Officiellt meddelande

Datum 2023-01-23

Tidigare bild och text i homologering KA-H11:005 utgåva 6

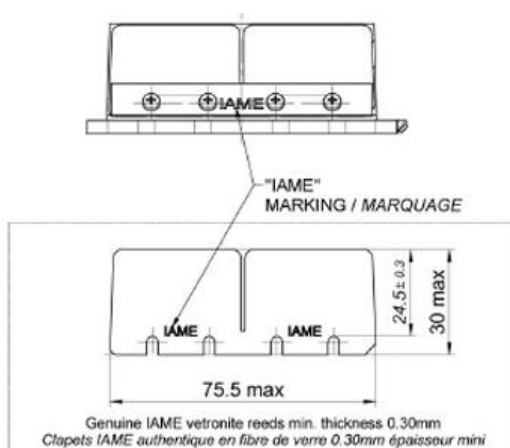
Från och med 2023-02-01 är endast original reedblad tillverkade av vetronite med minsta tjocklek 0,30mm tillåtna att använda i motor IAME X30 enligt homologeringshandling KA-H11:005.

Ny text och bild i homologering KA-H11:005 utgåva 8.
